Technical Bulletin

Ustawianie napięcia paska w silnikach PSA 2.2 HDI

NUMER REF. GATES:	5558XS/K015558XS/K025558XS/KP15558XS/ KP25558XS
MARKA:	CITROEN, FIAT, LANCIA, PEUGEOT
MODEL:	C5, C8, Ulysse, Phedra, 406, 607, 807
SILNIK:	2.2 D
KOD SILNIKA:	DW12TED4, 4H01, 4HW

Zdj. 1

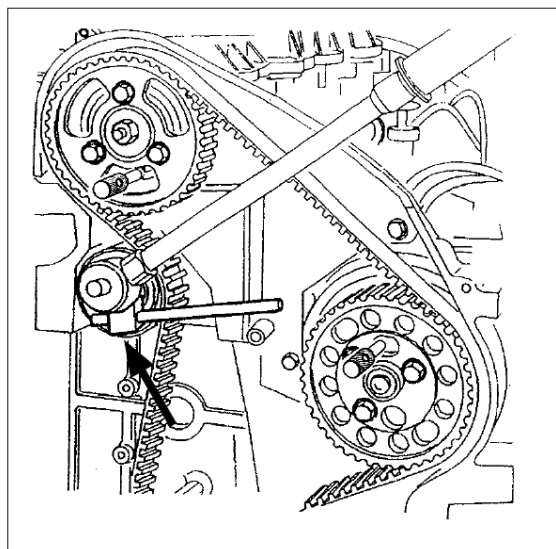
- Pasek jest założony standardowo i napięty poprzez obrót koła napinacza w kierunku przeciwnym do obrotu wskazówek zegara przy użyciu narzędzia Gates nr GAT4567 lub GAT4568. Obydwa narzędzia wchodzi w skład zestawu GAT4820 (nr OE 0188-J1 lub 0188-J2) (Zdj. 1).

Zdj. 2

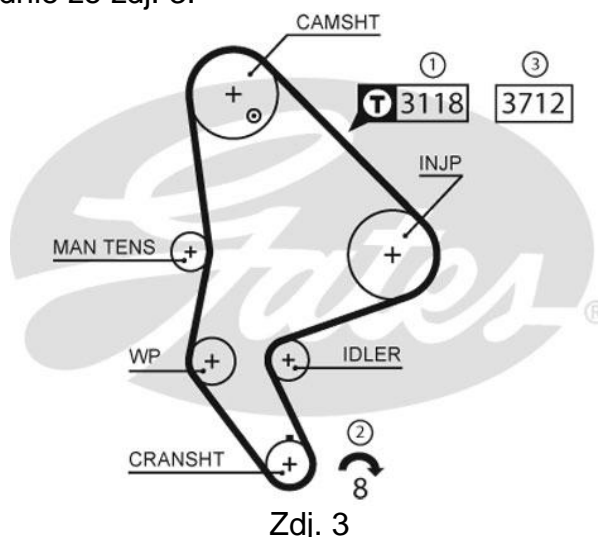
- Narzędzie to jest niezbędne do obracania napinacza i utrzymania w określonej pozycji przy dokręcaniu śruby blokującej (25 Nm) (Zdj. 2).
